Si trasmettono in allegato le osservazioni di vari cittadini sul progetto in oggetto

Oggetto: Valutazione di Impatto Ambientale Collegamento stabile tra la Sicilia e la Calabria (C.U.P. C41C23002750005) – Codice procedura ID 11169

I sottoscritti cittadini elencati in calce,
presentano le seguenti osservazioni in merito al progetto indicato in oggetto.

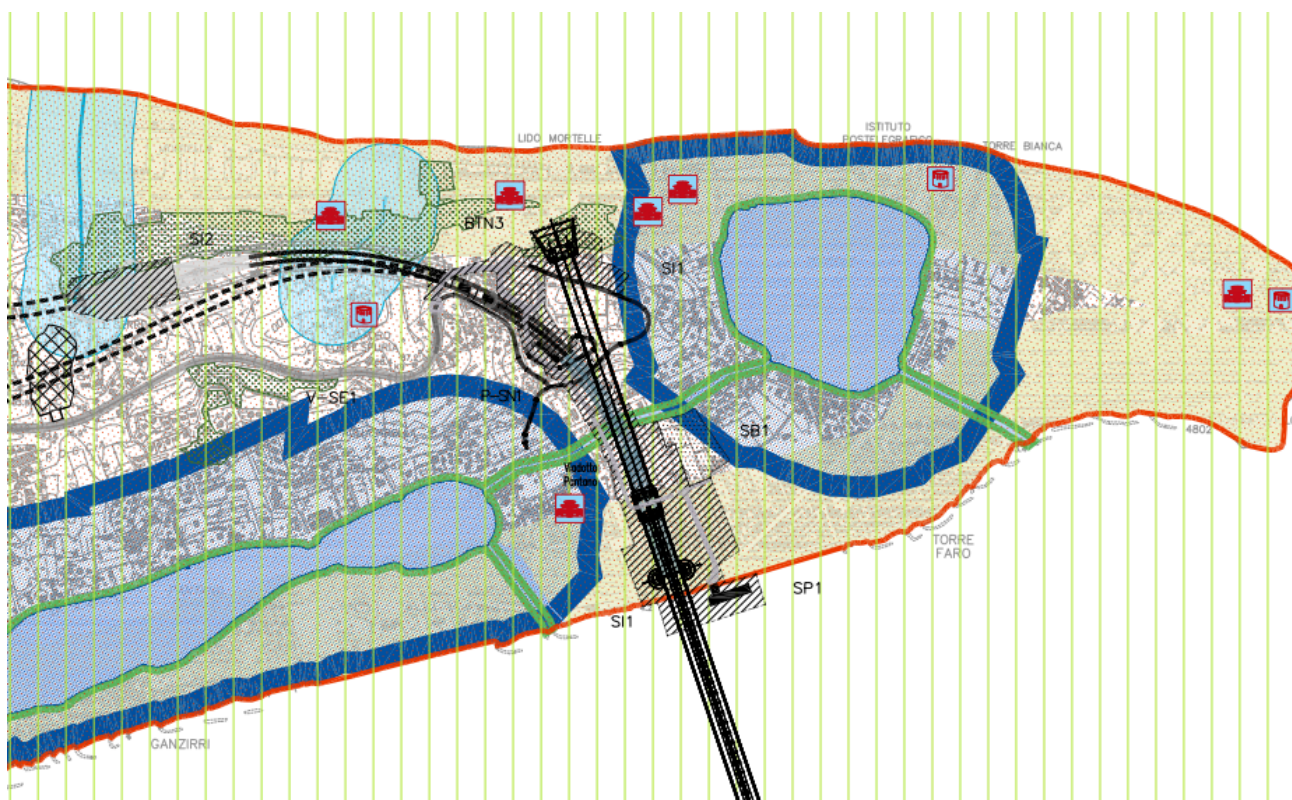
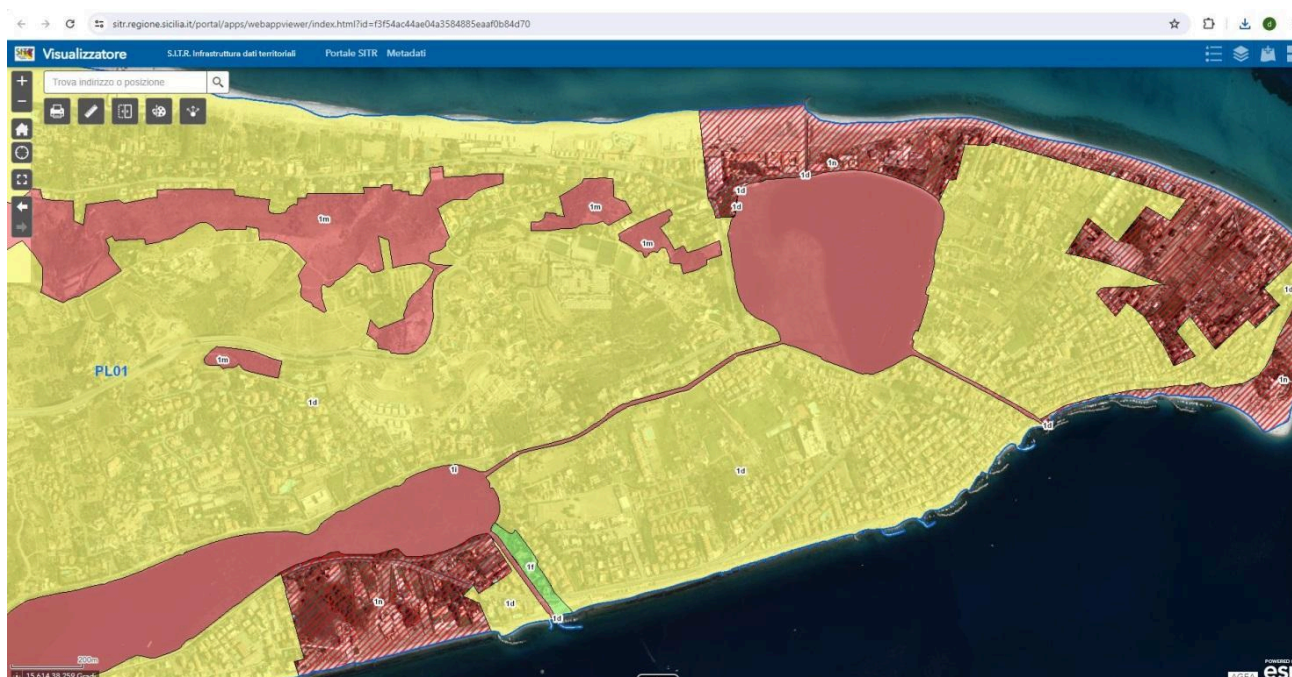
In effetti consultando il visualizzatore del S.I.T.R. della Regione Siciliana¹ è possibile verificare che parti significative del progetto ricadono in aree sottoposte ai regimi normativi “1m” e “1d” del

Piano paesaggistico dell'ambito 9, come si evince chiaramente dal confronto delle seguenti figure, estrapolate rispettivamente dal S.I.T.R. (ove le aree sottoposte al regime "1d" sono evidenziate in giallo e quelle relative a "1m" in rosa) e dalle cartografie del progetto (in particolare l'elaborato "Sicilia – carta delle interferenze con il sistema dei vincoli – tav. 1/3"):

E’ evidente pertanto come il progetto in questione, interferendo massicciamente con le suddette aree, presenti una incompatibilità insanabile con le disposizioni del Piano Paesaggistico dell’ambito 9.

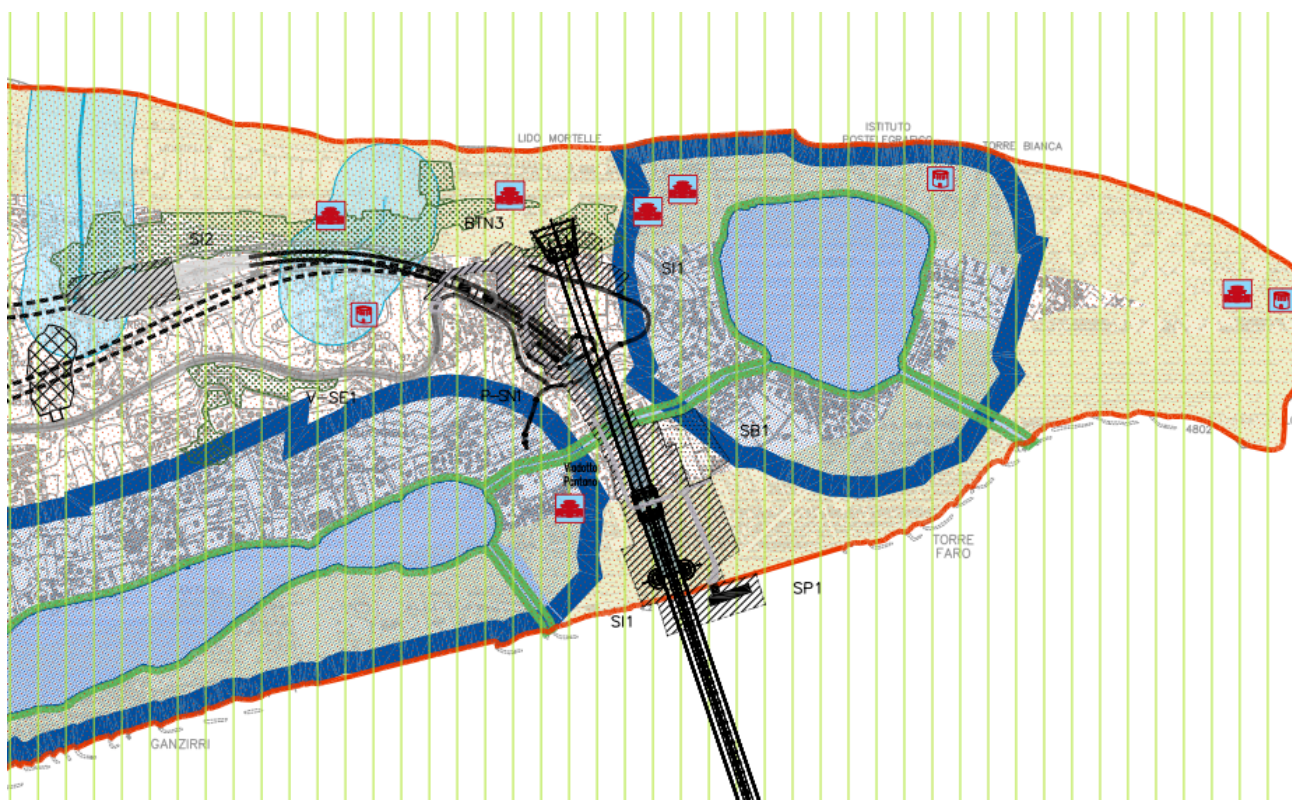
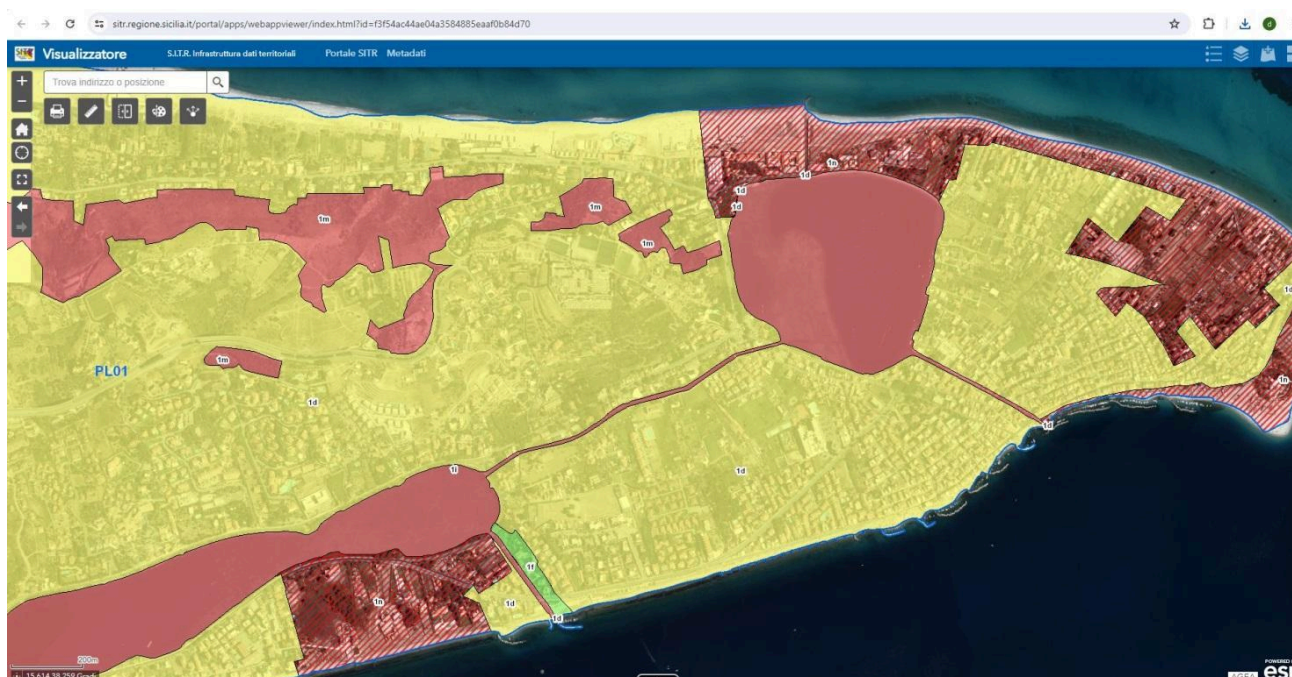
In effetti consultando il visualizzatore del S.I.T.R. della Regione Siciliana¹ è possibile verificare che parti significative del progetto ricadono in aree sottoposte ai regimi normativi “1m” e “1d” del

Piano paesaggistico dell'ambito 9, come si evince chiaramente dal confronto delle seguenti figure, estrapolate rispettivamente dal S.I.T.R. (ove le aree sottoposte al regime "1d" sono evidenziate in giallo e quelle relative a "1m" in rosa) e dalle cartografie del progetto (in particolare l'elaborato "Sicilia – carta delle interferenze con il sistema dei vincoli – tav. 1/3"):

E’ evidente pertanto come il progetto in questione, interferendo massicciamente con le suddette aree, presenti una incompatibilità insanabile con le disposizioni del Piano Paesaggistico dell’ambito 9.

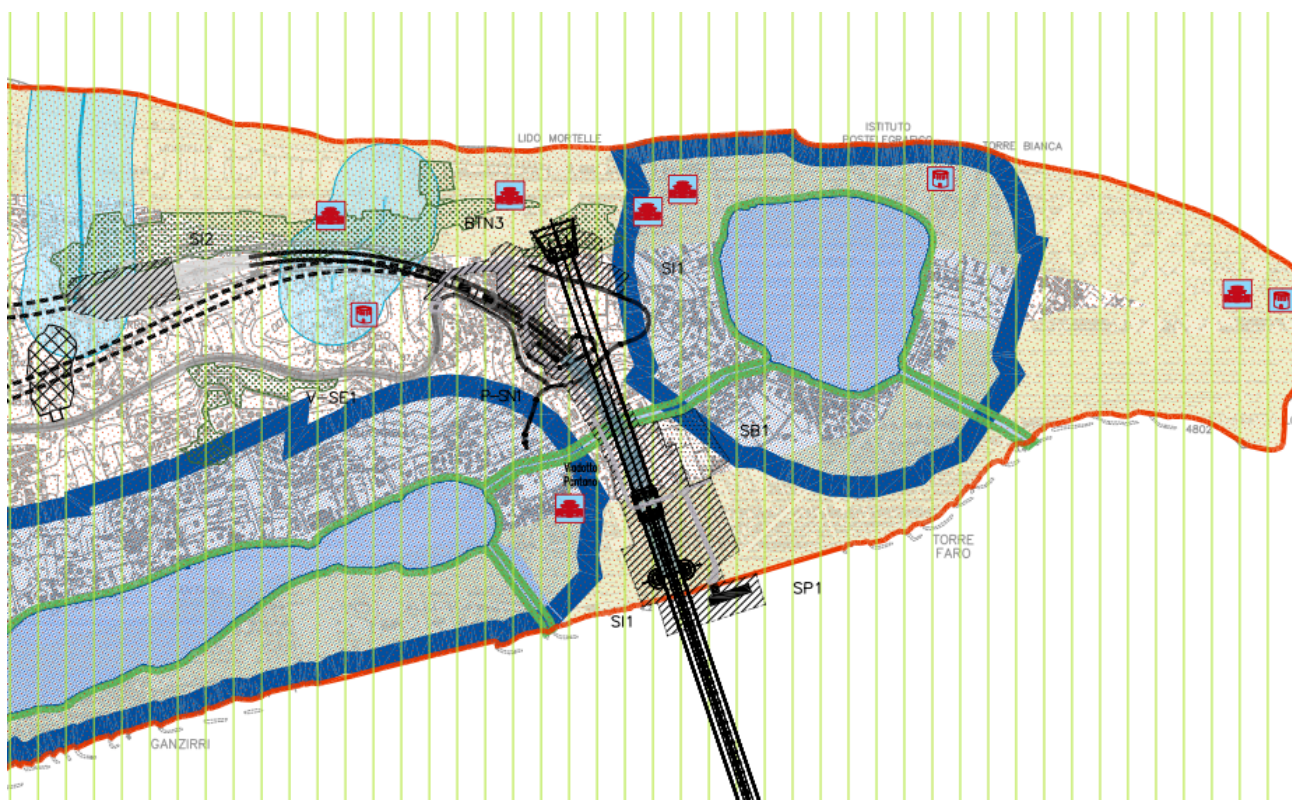
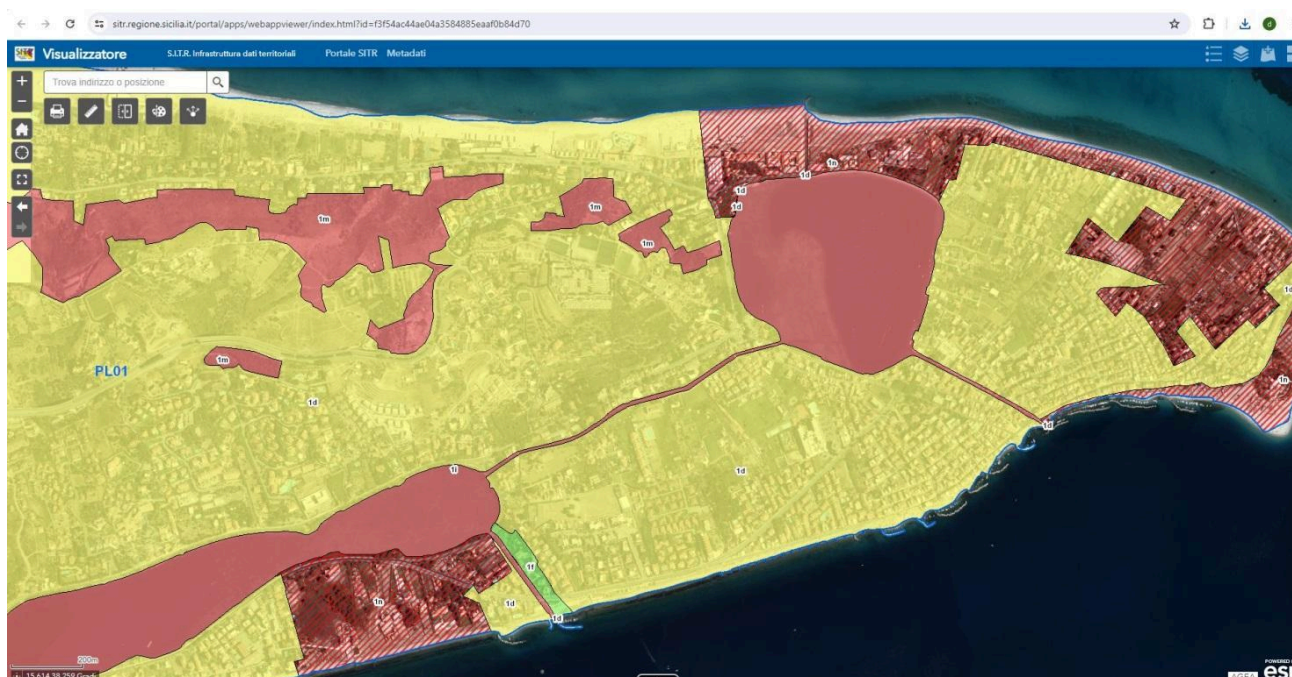
In effetti consultando il visualizzatore del S.I.T.R. della Regione Siciliana¹ è possibile verificare che parti significative del progetto ricadono in aree sottoposte ai regimi normativi “1m” e “1d” del

Piano paesaggistico dell'ambito 9, come si evince chiaramente dal confronto delle seguenti figure, estrapolate rispettivamente dal S.I.T.R. (ove le aree sottoposte al regime "1d" sono evidenziate in giallo e quelle relative a "1m" in rosa) e dalle cartografie del progetto (in particolare l'elaborato "Sicilia – carta delle interferenze con il sistema dei vincoli – tav. 1/3"):

E’ evidente pertanto come il progetto in questione, interferendo massicciamente con le suddette aree, presenti una incompatibilità insanabile con le disposizioni del Piano Paesaggistico dell’ambito 9.

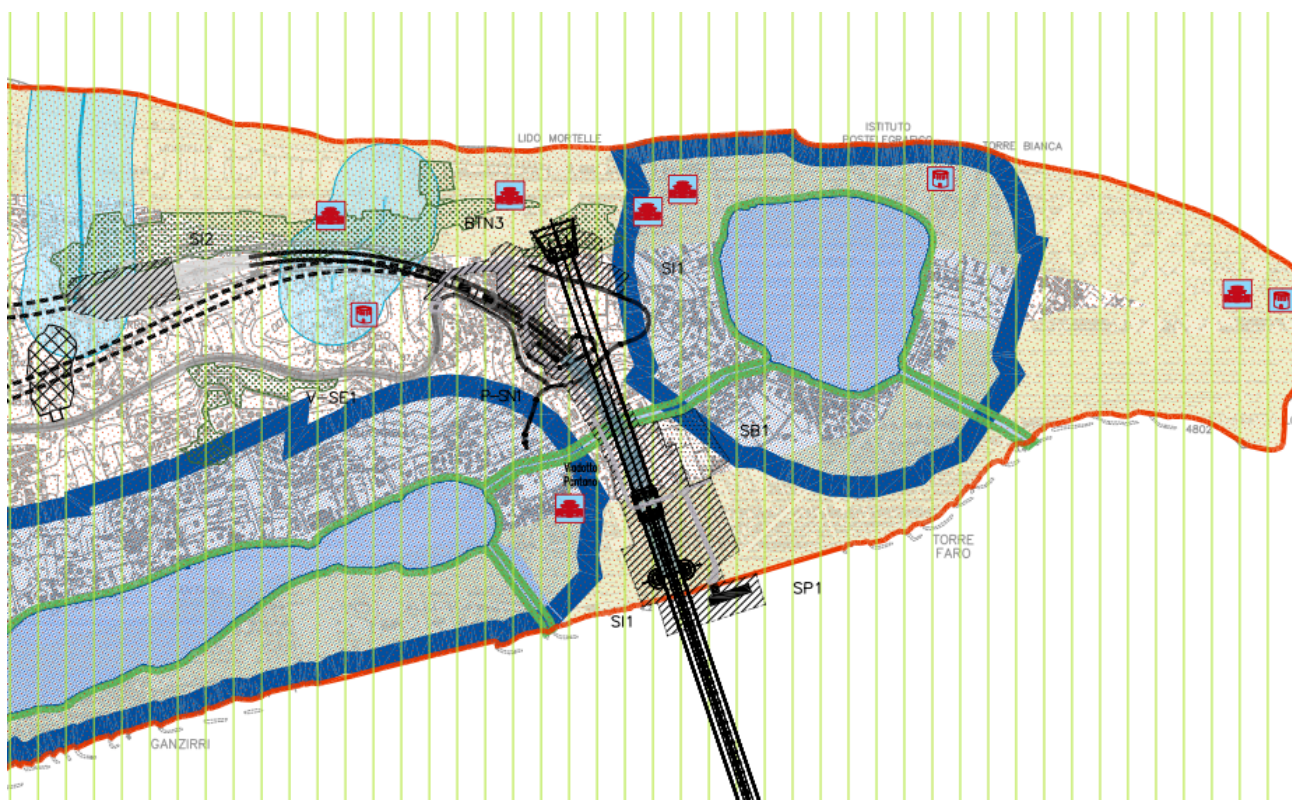
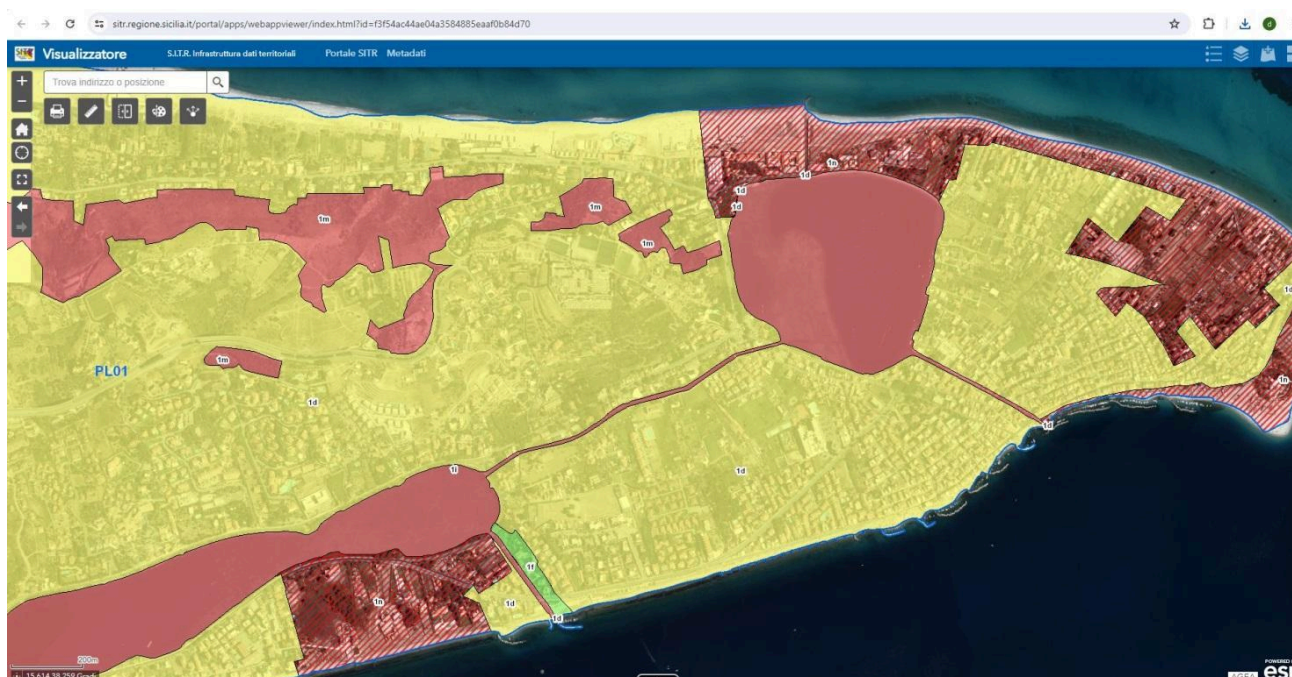
In effetti consultando il visualizzatore del S.I.T.R. della Regione Siciliana¹ è possibile verificare che parti significative del progetto ricadono in aree sottoposte ai regimi normativi “1m” e “1d” del

Piano paesaggistico dell'ambito 9, come si evince chiaramente dal confronto delle seguenti figure, estrapolate rispettivamente dal S.I.T.R. (ove le aree sottoposte al regime "1d" sono evidenziate in giallo e quelle relative a "1m" in rosa) e dalle cartografie del progetto (in particolare l'elaborato "Sicilia – carta delle interferenze con il sistema dei vincoli – tav. 1/3"):

E’ evidente pertanto come il progetto in questione, interferendo massicciamente con le suddette aree, presenti una incompatibilità insanabile con le disposizioni del Piano Paesaggistico dell’ambito 9.

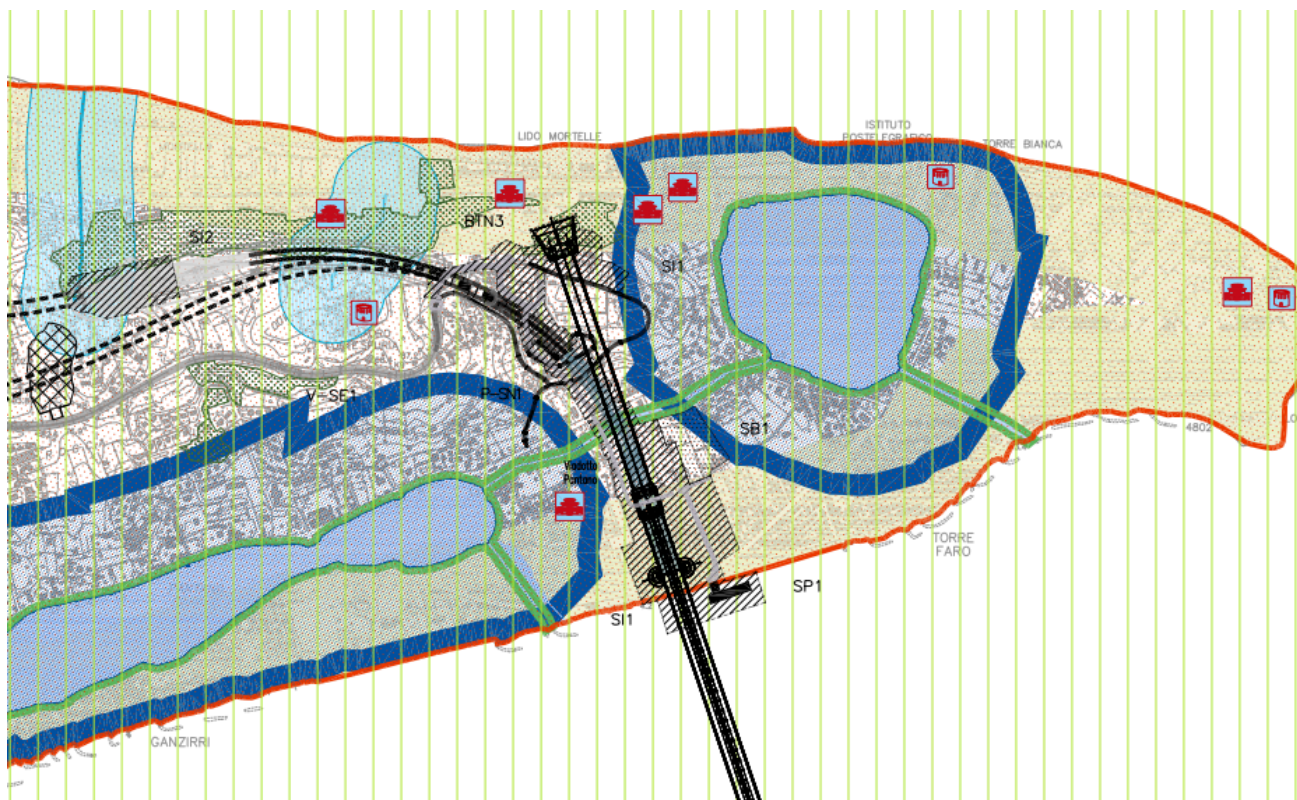
E’ evidente pertanto come il progetto in questione, interferendo massicciamente con le suddette aree, presenti una incompatibilità insanabile con le disposizioni del Piano Paesaggistico dell’ambito 9.
